**CHAMAMENTO PÚBLICO N.º 001/2013/SMDU
REGISTRO DA 2ª REUNIÃO COM O CONSÓRCIO
URBEM/BACCO/LEVISKY em 23/03/2016**

- 1 – Análise do projeto funcional – Comparação entre os estudos elaborados pela Bacco e Vetec;
- 2 – Revisão do Plano de Trabalho – R3

ARCO TIETÊ – FASE 02
ANÁLISE DA PROPOSTA VETEC

Trecho 02 - VETEC

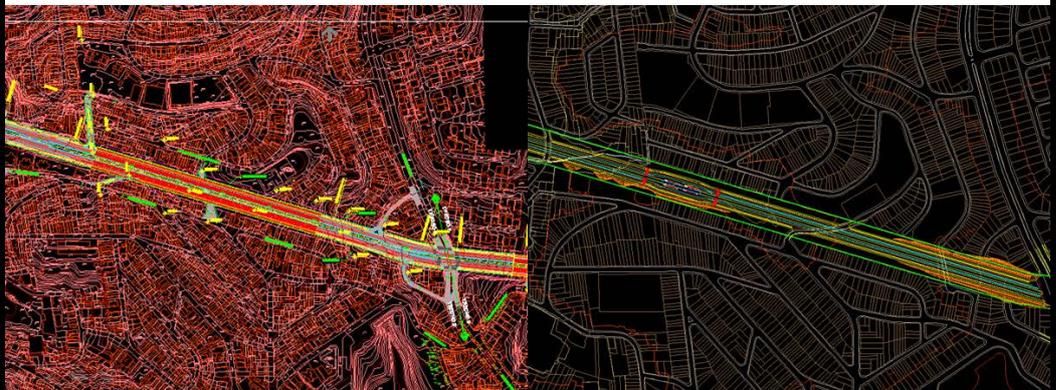
- Acreditamos que criar viadutos paralelo a Rua Manuel de Oliveira Rocha degradará seu entorno criando “baixios” sem ocupação e deixando os transeuntes vulneráveis sob a ótica da segurança pública. Conforme apontado no nosso estudo é possível aproveitar o relevo existente para implantação do viário sem ultrapassar as inclinações sugeridas pelas normas. Abaixo explicitamos alguns exemplos:

Trecho 03 - VETEC

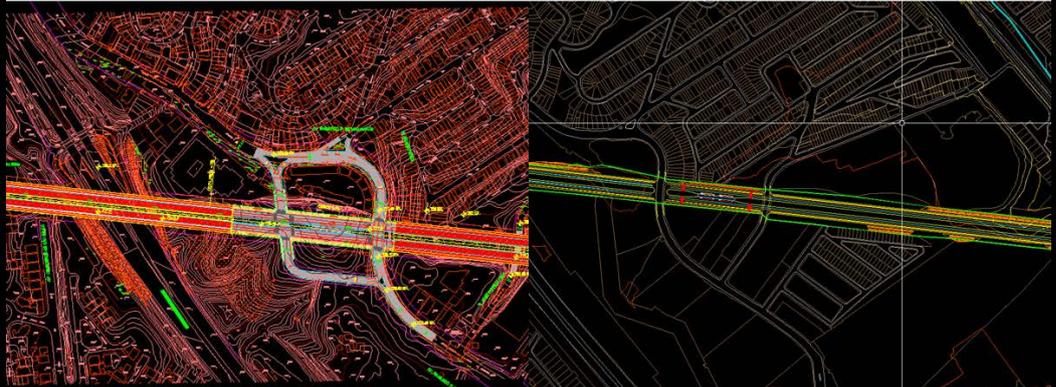
- Sugerimos uma redução da 1º OAE para minimizar o impacto urbano sobre a malha viária, seu entorno e a paisagem existente;
- Julgamos desnecessária a implantação da 2º OAE;

- Aprovamos a solução da 3º OAE com ressalva. A implantação desse viaduto conforme apresentado, seccionará o antigo terreno do BANESPA (que se transformará em um conjunto residencial) em duas porções: a primeira com relevo menos acentuado e a segunda com desníveis acentuados e difícil ocupação (não lugar);

- Conforme orientação do nosso consulto em energia, descartamos a implantação de um túnel sob o ETT Pirituba devido a existente de uma rede subterrânea de eletricidades com capacidade para 300MVA;

- Para a transposição da Av. Edgar Facó sugerimos a implantação de um viaduto com alças de conexões para veículos nas suas extremidades e sobre o mesmo, implantaríamos paradas de ônibus conectadas verticalmente as paradas existentes no corredor da Av. Edgar Facó.

Trecho 04 - VETEC

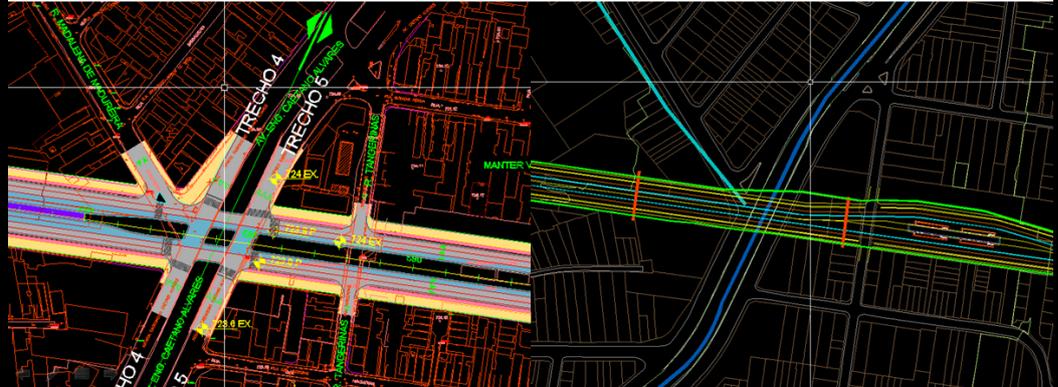
- Diferentemente do nosso projeto para esse trecho, a VETEC apresenta um sistema de binários para a região. Faz uso de algumas vias importantes para a região (Rua Nelson Francisco e Av. N. Senhora do Ó);
- A solução adotada pela VETEC para cruzar a Av. Engenheiro Caetano Álvares é a melhor solução. No projeto realizado pela BACCO adotamos um viaduto, porém o cruzamento em nível é mais viável.

Trecho 05 - VETEC

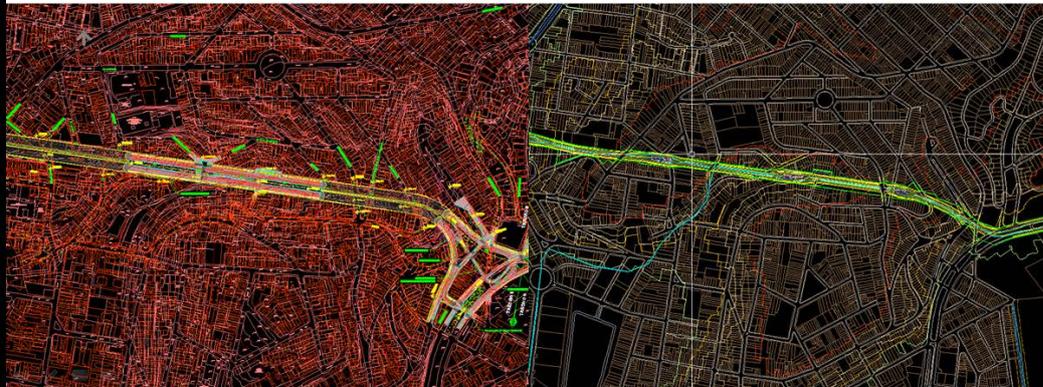
- Questionamos a adoção de tuneis para esse trecho, uma vez que a topografia possibilita vias com no máximo 10% de inclinação;
- Para minimizar o impacto urbano próximo a Rua Euclides Silveira e Av. Braz Leme, acreditamos que a implantação de um viaduto exclusivo a transporte coletivo se faz necessário.

Trecho 07 - VETEC

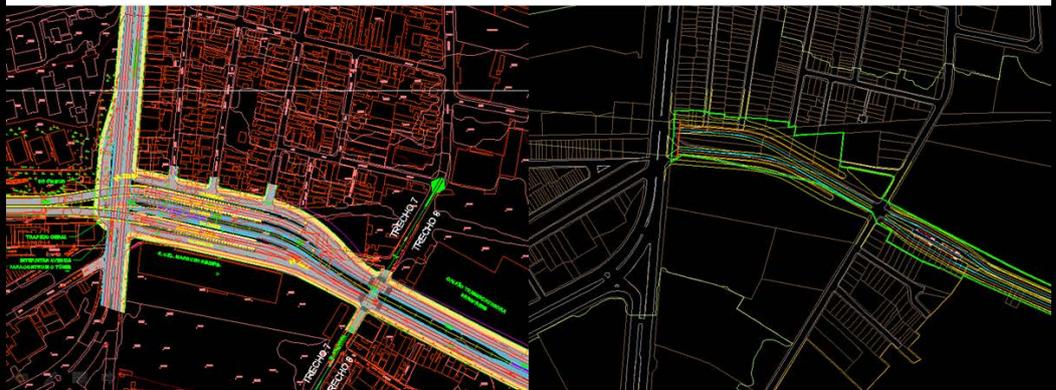
- Questionamos a necessidade dos acesso e alças propostas pela VETEC no início do túnel sob o Parque da Juventude. São necessários?
- No desemboque do túnel sob o Parque da Juventude, próximo à Rua Coronel Marquês Ribeiro, o projeto da VETEC atenta à uma importante conexão do AUN com os corredores de ônibus da Av. Ataliba Leonel, que deve ser contemplada no projeto.
